「沙流川総合開発事業平取ダムの検証に係る検討報告書(素案)」 に対する関係住民の意見聴取結果 【議事録】、【電子メール等で頂いたご意見】

平成 24 年 11 月

国土交通省北海道開発局

沙流川総合開発事業平取ダムの検証に係る検討報告書(素案) に関する関係住民の意見を聴く場

(2) 二風谷ダムの流木対策は効果なし

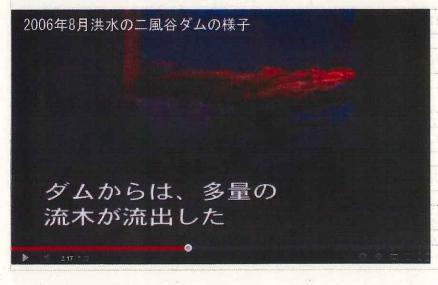
2003 洪水では、二風谷ダムに多量の流木が入った。ダムに滞留した流木は5万m3とされ、「ダムが流木被害を防止した」とPRされている。しかし洪水当時の映像記録を見ると、ダムに入った流木の大部分は、貯水池に張られた流木止めネット(網場)を通過し、クレストゲートから下流に放流されたことが確認できる。やがてネットそのものが流木によって切断され、ネットは膨大な流木と絡んだまま、ゲートを通過し下流に放流された。また当時の写真から、流木は、ダム底部のオリフィスゲートをも通過したことが確認される。

ダムにとって流木は、ゲートなどのダム施設を壊すおそれがあるため、危険な存在である。その流木を止めるしくみが、2003年の洪水では、ほとんど働かなかった。
翌年にネットは強化されたが、今度は流木が当たると、その場でクルクル回って絡
